鳥取市庁舎耐震改修及び一部増築案に関する 調査業務

第2回調整会議資料

日 時 : 2012.10.05(金)13:00-

■土間スラブ範囲

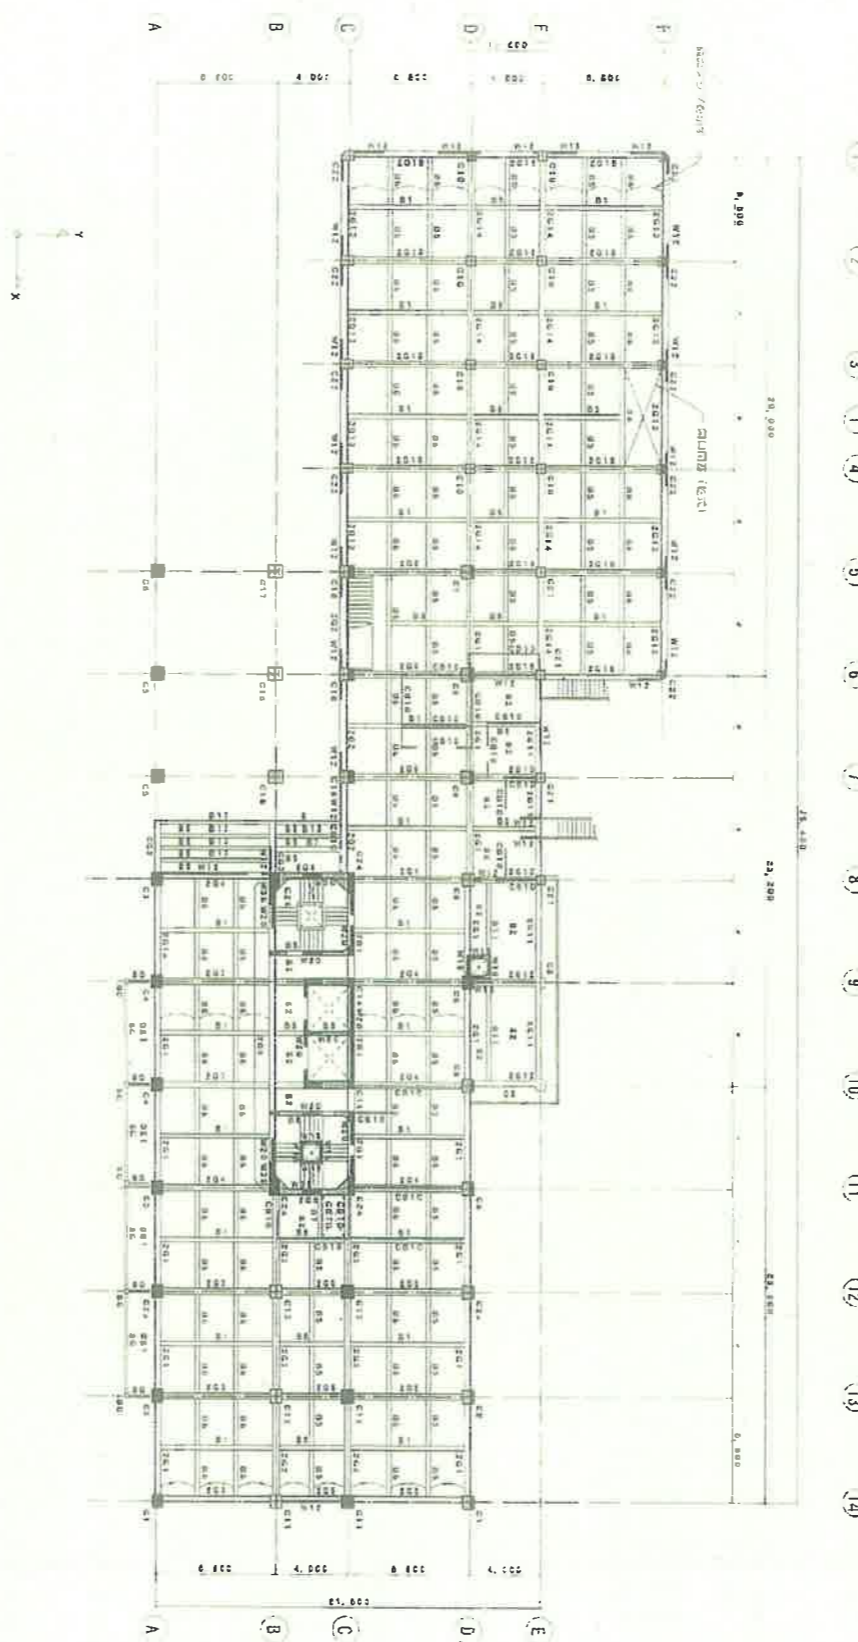
●居ながら工事が出来ない(前提の見直しのご了解)【図1参照P2】

1階一床が土間コンのため、床を撤去、再構築する必要がある

改修が必要な
土間コンクリート部分
解体部分

■土間スラブについて

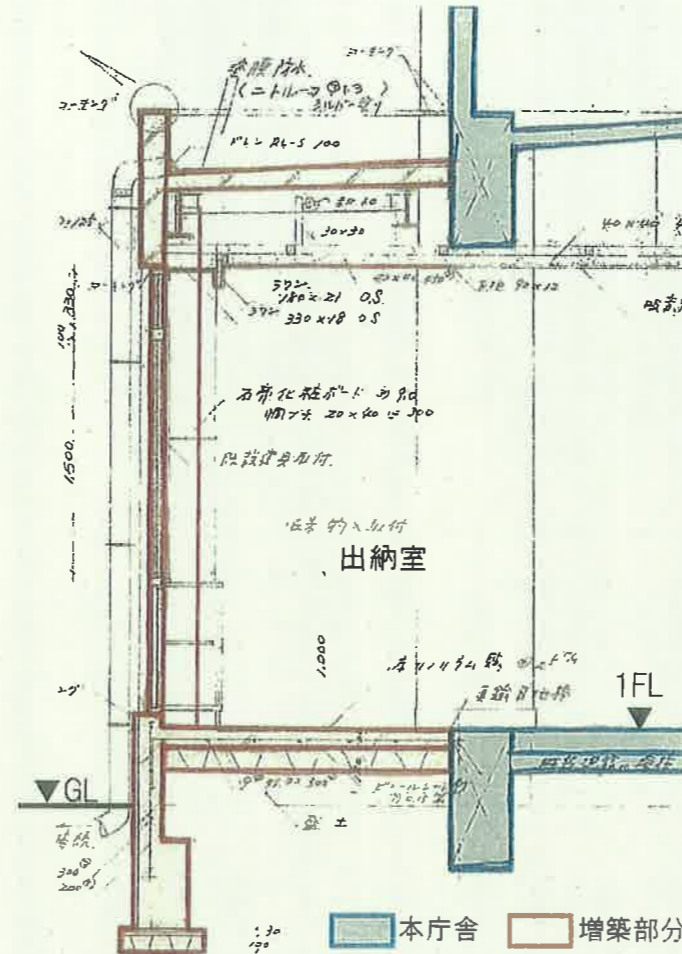
・土間コンクリートスラブ
 地面に直接コンクリートを打って作られた床。地面に床の荷重が載っているため土が無くなるとスラブがもたない可能性がある。

・通常のスラブ
 大梁に小梁を渡し、その上にコンクリートを打った床。小梁があるため土部分が無くても問題ない。

改修の
必要有り

・改修範囲(赤部分)
 土間コンクリートを解体し小梁及び床版を打設するため、居ながら工事ができない。

■本庁舎銀行増築部分

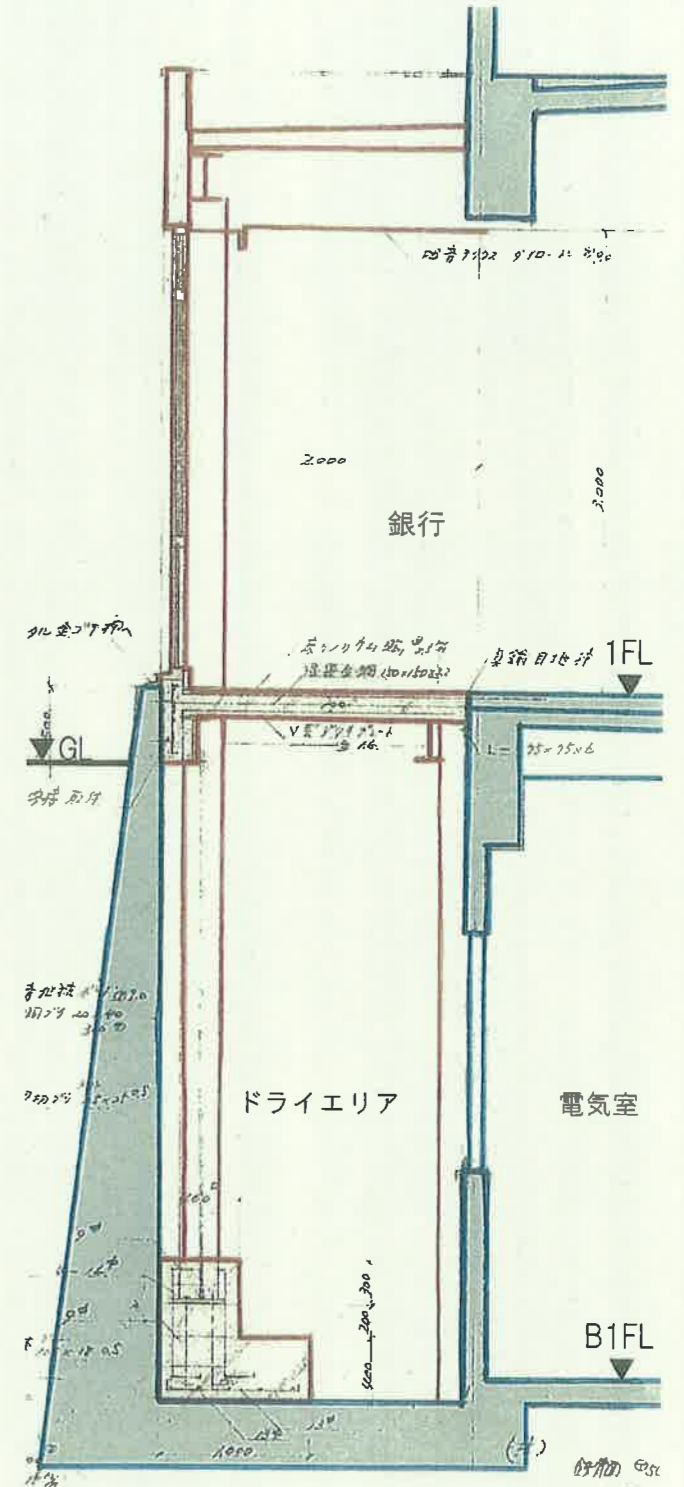
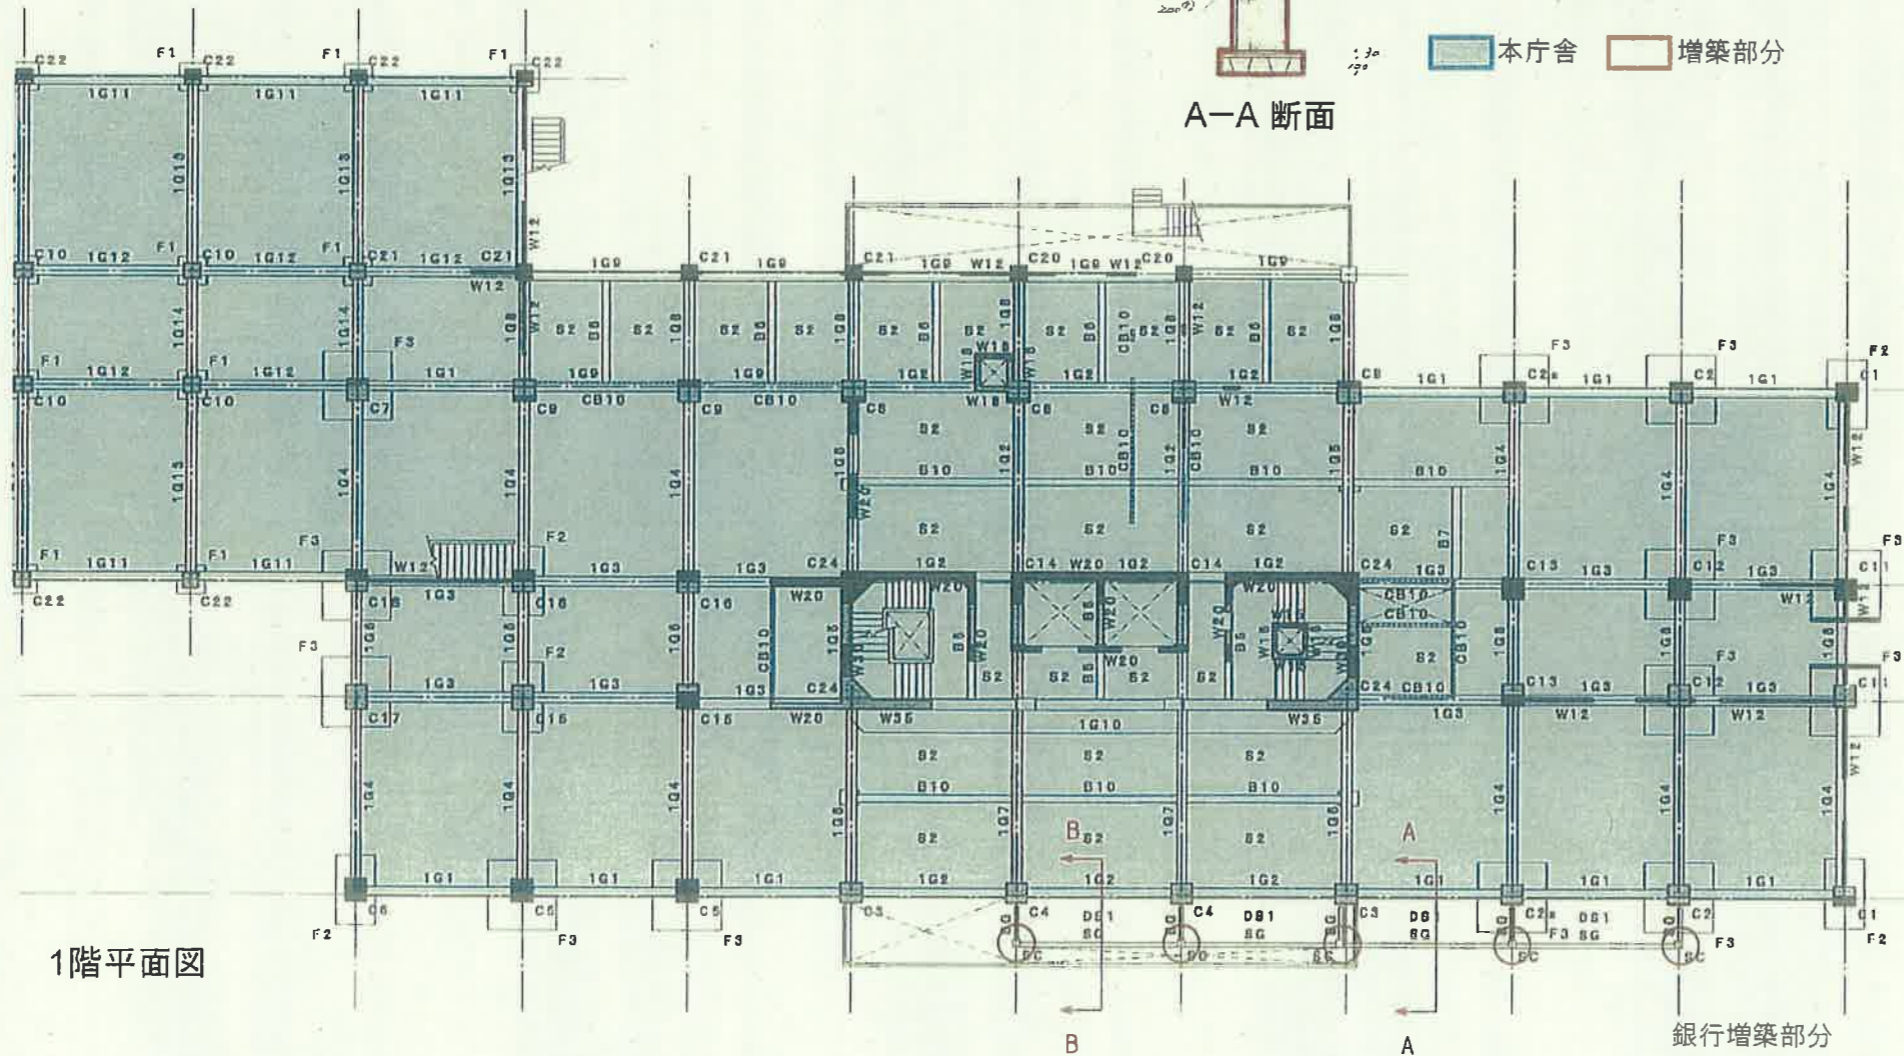
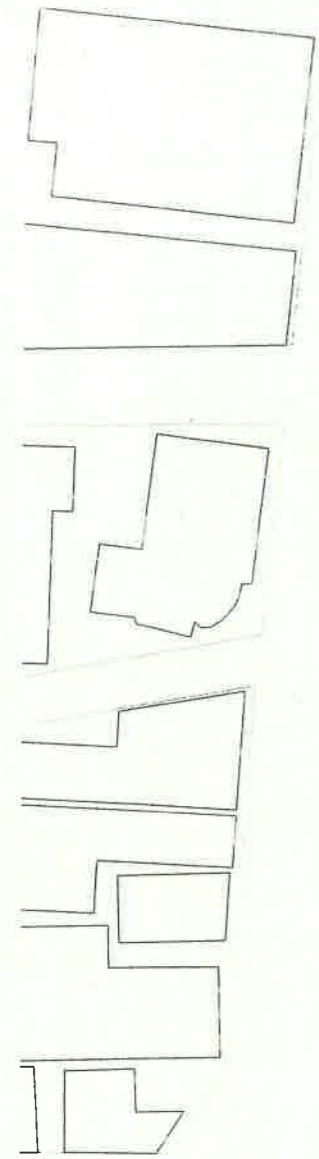
●南側1階部分を解体範囲に追加する必要がある(追加のご了解)【図2参照P3】

本庁南側1階部分(銀行増築)(49.42㎡)を解体範囲に追加(図:説明資料)

銀行増築部分

■ 駐車場断面の検討

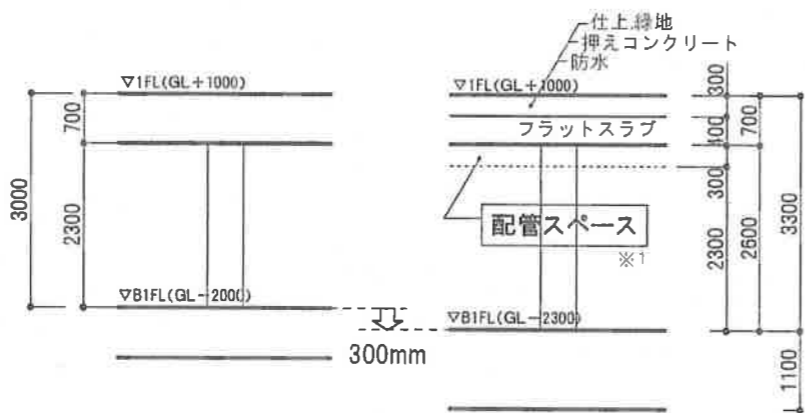
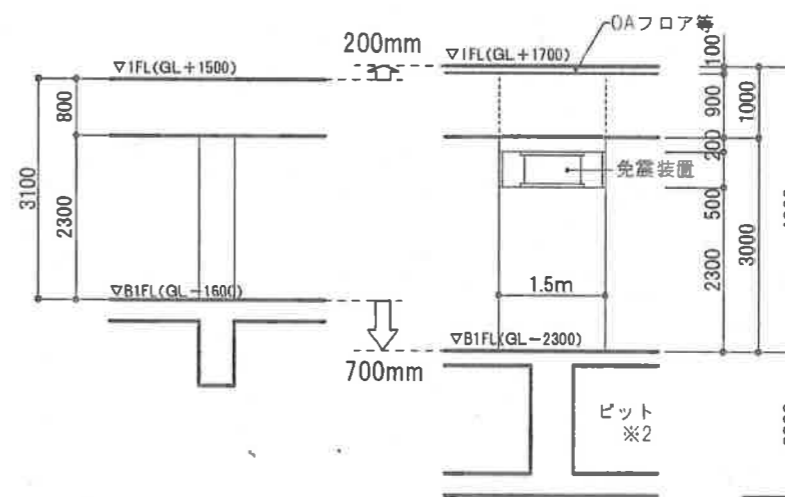
・半地下駐車場及び新第2庁舎の駐車場のレベル設定の見直しが必要【図4参照P5】

・半地下駐車場部分
調査対象案

・半地下駐車場部分
検討案

※1 電気配管
消火設備配管
感知器等弱電設備配管等

・300mmB1Fレベルを
下げる必要が有る。

□B部断面図

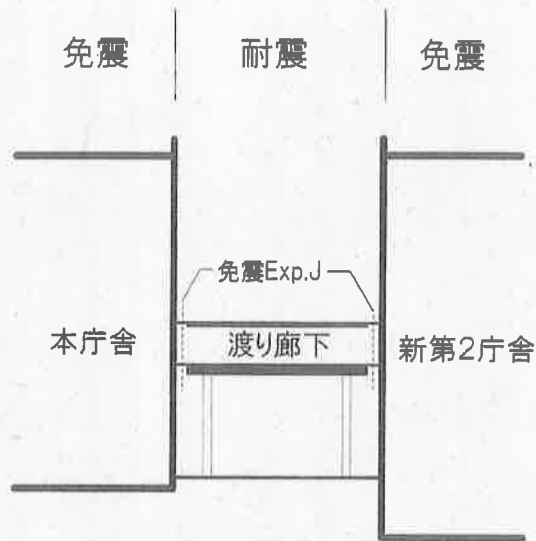
・新第2庁舎地下部分
調査対象案

・新第2庁舎地下部分
検討案(フラットスラブ)

※2 汚水槽、消火水槽、
雑用水槽等

・200mm1Fレベルを
上げる必要が有る。
・700mmB1Fレベルを
下げる必要が有る。
・ピットが必要。
